改善箇所説明図

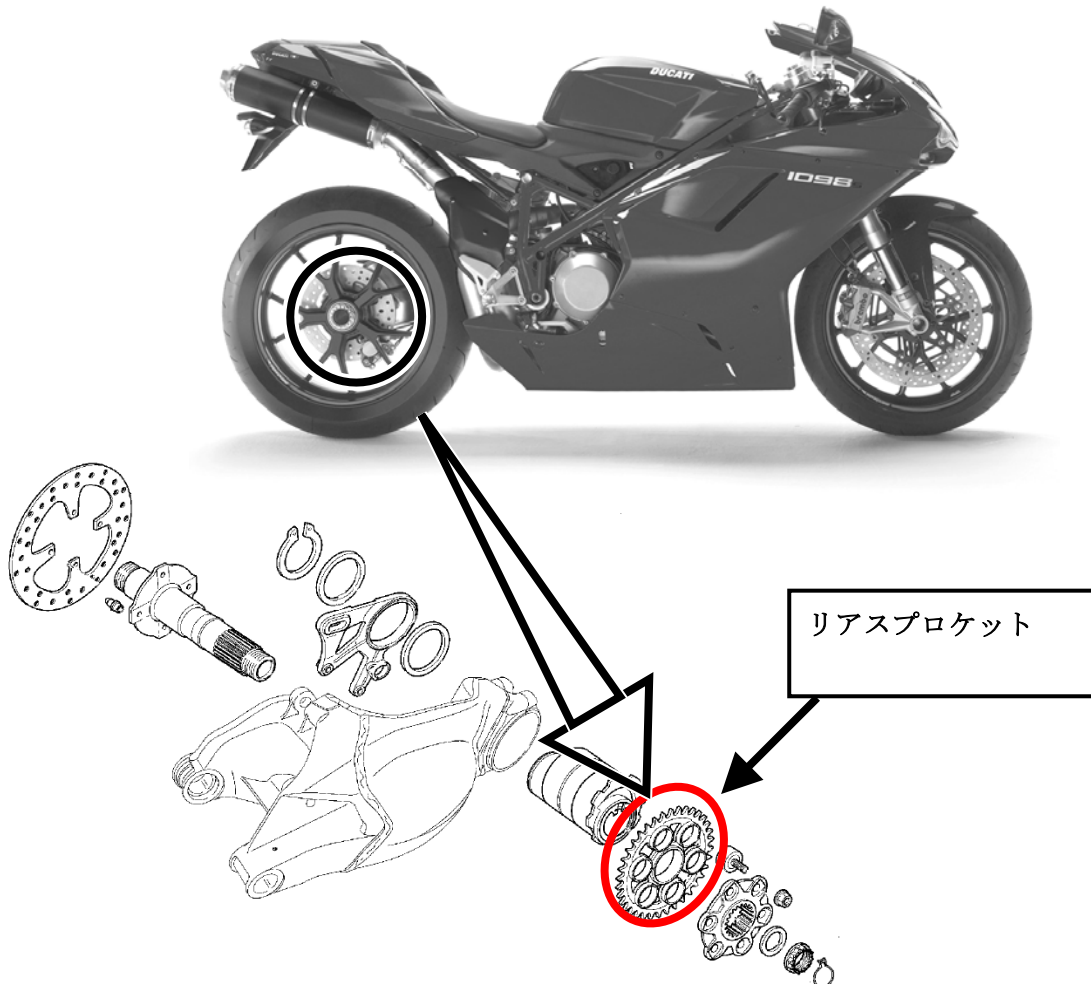
基準不適合箇所

リアスプロケットの強度が不足しているため、過度の加減速により亀裂が発生することがある。そのため、そのままの状態で使用を続けると、当該スプロケットが破損して、最悪の場合、走行不能になるおそれがある。

改善の内容

全車両、当該スプロケットを対策品と交換する。
